調査データのトレーサビリティの確認結果
(その他の調査データの変更箇所と
元となるデータ一式)

令和4年11月25日
日本原子力発電株式会社

本資料は、審査資料作成に係る業務プロセスを再構築し、調査データのトレーサビリティの確保のための確認を実施した結果、従前提示していたデータから修正が必要となった箇所についてとりまとめたものである。各データの元となるデータ(エビデンス)は、一覧表の「エビデンス資料」欄※に記載の資料に示し、本資料に添付している。

H24-A-11 深度10.20~12.76m K断層(2/3)

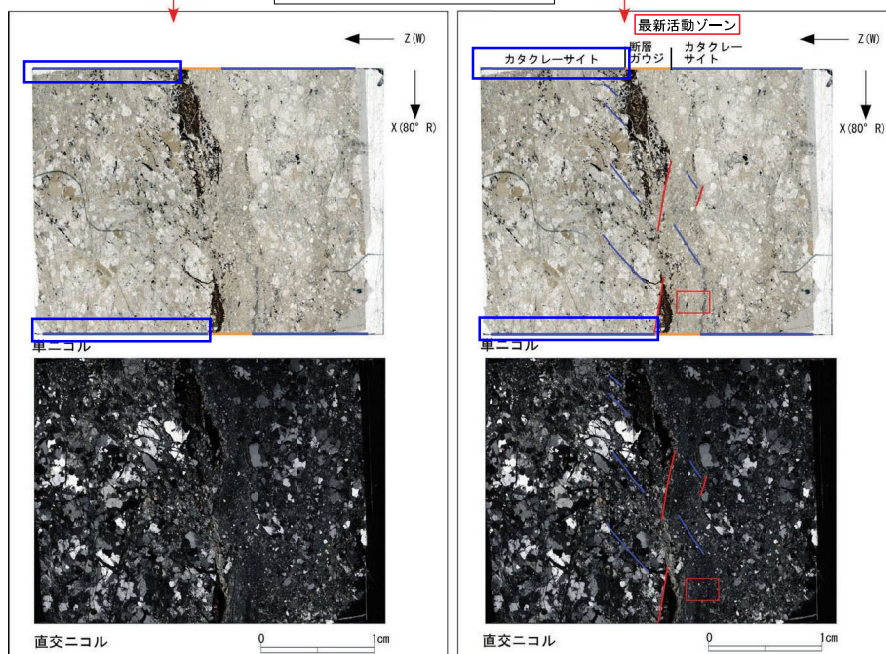
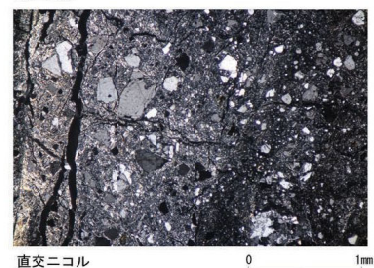
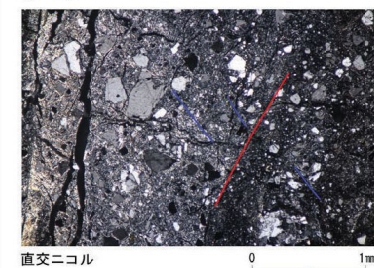
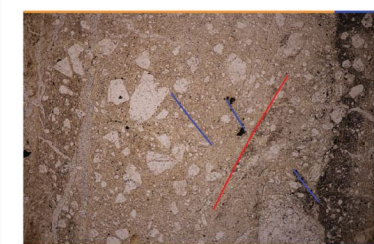
No.	対象破砕部			誤った記載の資料		修正の内容		エビデンス資料	修正理由
	確認箇所	上端深度	下端深度	性状一覧表 (第833回審査 会合資料及び 令和3年7月16 日提出資料)	薄片観察資料 (第833回審査 会合資料及び 令和3年7月16 日提出資料)	修正前	修正後		
1	H24-A-11	10.20	12.76		●	全景写真の記載 花崗斑岩	全景写真の記載 カタクレーサイト	薄片観察結果	資料作成時に観察事実が正しく反映されていなかった。
2	H24-E-2	13.23	15.82	●	●	最新活動面 13.42m	最新活動面 13.46m	最新活動面確認結果	最新活動面の記載に誤りがあり、これに基づく走向・傾斜、条線も誤っていた。 当該部の薄片試料については、作製時点で正しい位置(最新活動面13.46m)であったが、試料の切断方向が誤っていた(誤:断層面と直交する方向から60°斜交→正:断層面と直交方向)ことから、薄片試料を再作製し、薄片観察を行った(作業時に正しい情報が反映されていなかった。)。再作製した薄片観察による変位センス(右ずれを伴う逆断層)、断層岩区分の評価(断層ガウジ)に変更はなし。
				●	●	走向・傾斜 N21W60W	走向・傾斜 N33W60SW	走向・傾斜確認結果	
				●	●	条線 60R	条線 53R	条線観察結果	
					●	薄片試料を再作製して観察		薄片観察結果	
3	H24-E-1	8.41	9.70	●		破砕部範囲を示す矢印の位置の修正		破砕幅計測結果	資料作成時に観察事実が正しく反映されていなかった。
4	H24-H-6-1	9.58	14.36	●	●	走向・傾斜 N33W38W	走向・傾斜 NS64W	走向・傾斜確認結果	走向・傾斜の判読作業時に誤りが生じ、これに基づく条線も誤っていた。 なお、薄片試料は正しく作製されており、薄片観察結果にも影響はない。
				●	●	条線 90	条線 61R	条線観察結果	
5	H24-H-14	4.93	7.81	●		断層ガウジの幅 1.0cm	断層ガウジの幅 3.5cm	断層ガウジ・断層角礫の幅計測結果	断層ガウジの幅の記載に誤りがあり、これに基づく断層ガウジを示すカラーバーの範囲も誤っていた。

・H24-A-11のボーリングコアから採取した薄片試料の観察結果によれば最新活動面(深度11.81m)の変位センスは、逆断層成分※が卓越する。
 ・最新活動ゾーンには、断層ガウジとカタクレーサイトの特徴が認められるが、カタクレーサイトの特徴は、カタクレーサイトが断層ガウジに取り込まれたものと考えられることから断層ガウジと判断した。

H24-B'-1 深度7.50~10.93m K断層(1/2)

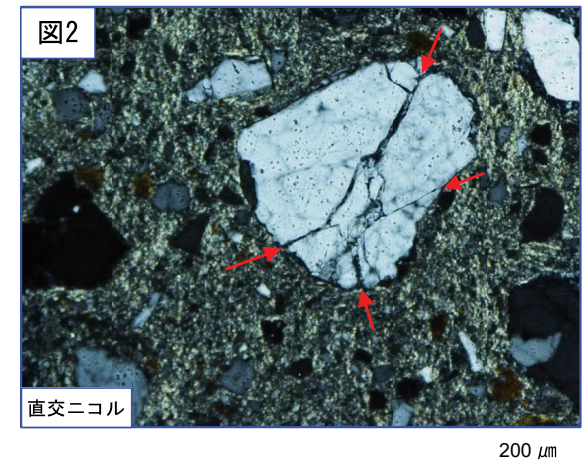
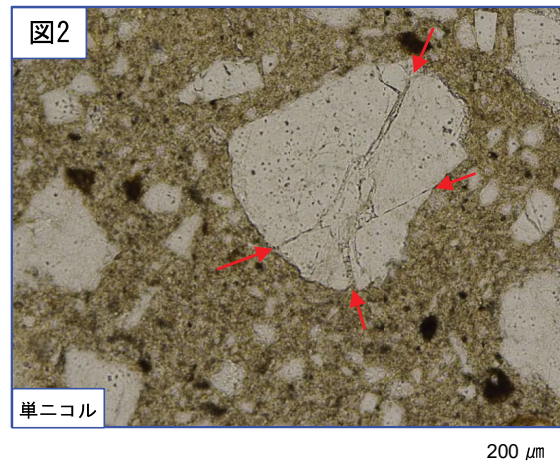
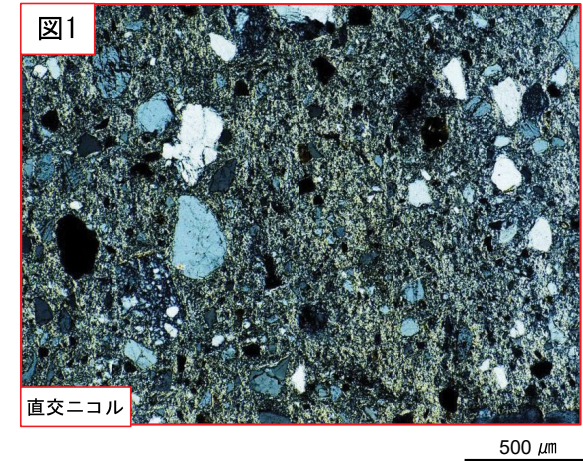
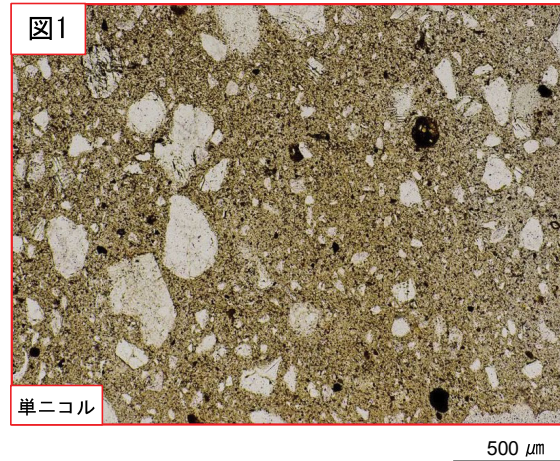
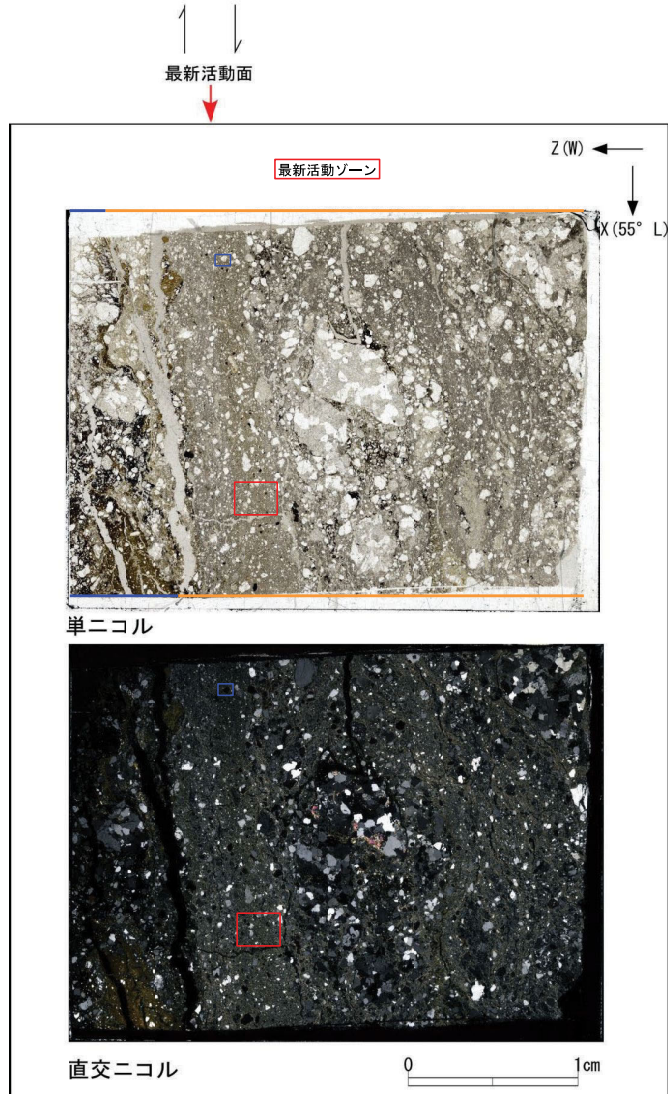
●		断層ガウジを示すカラーバーの修正		断層ガウジ・断層角礫の幅計測結果	
6	H24-B'-1	7.50	10.93		●	薄片観察資料のブロック サンプル写真のY方向	X方向が正しい旨の注釈 の追加	薄片観察結果	XとYを書き間違えた。
7	H24-D1-1	49.20	49.91	●	●	最新活動面の深度 49.84m	最新活動面の深度 49.82m	最新活動面確認結果	資料作成時に観察事実が正しく反映されていなかった。 なお、走向・傾斜、条線の取得及び薄片試料の作製は正しい位置で行われている。
					●	最新活動面位置 ガウジの右	最新活動面位置 ガウジの左	最新活動面確認結果	
					●	全景写真の記載 花崗斑岩	全景写真の記載 花崗斑岩	ボーリング柱状図 コア写真	資料作成時に観察事実が正しく反映されていなかった。
8	H24-D1-1	53.77	54.54	●	●	最新活動面の深度 53.77m	最新活動面の深度 53.80m	最新活動面確認結果	資料作成時に観察事実が正しく反映されていなかった。 なお、条線の取得及び薄片試料の作製は正しい位置で行われている。
				●	●	走向・傾斜 N20E77E	走向・傾斜 N22E75E	走向・傾斜確認結果	
				●		断層ガウジの幅 1.5cm	断層ガウジの幅 1.0cm	断層ガウジ・断層角礫の幅計測結果	資料作成時に観察事実が正しく反映されていなかった。
					●	研磨片へのX、Z方向の記載誤り		薄片観察結果	作業時に正しい情報が反映されていなかった。 なお、X方向、Z方向ともに記載を誤っているため、結果的に薄片観察結果(変位センス等)に影響はない。
9	H24-D1-1	58.96	59.30	●		明瞭なせん断構造・ 変形構造 無	明瞭なせん断構造・ 変形構造 有	明瞭なせん断構造・変形構造 の確認結果	今回の再確認に基づき、正しいものとした。
10	H24-D1-1	60.12	60.15		●	最新活動面の矢印の位置と 薄片作製位置を示す赤枠の修正		薄片観察結果	資料作成時に観察事実が正しく反映されていなかった。

- ・H24-B'-1のボーリングコアから採取した薄片試料の観察結果によれば最新活動面(深度7.91m)の変位センスは、左ずれを伴う逆断層である。
- ・最新活動ゾーンには、断層ガウジとカタクレーサイトの特徴が認められるが、カタクレーサイトの特徴は、カタクレーサイトが断層ガウジに取り込まれたものと考えられることから断層ガウジと判断した。
- (断層ガウジ)基質は粘土鉱物を主体とする。
- (断層ガウジ)丸みを帯びている岩片が多い。
- 岩片は少ない。
- (カタクレーサイト)岩片の粒界を横断する破断面が認められる。
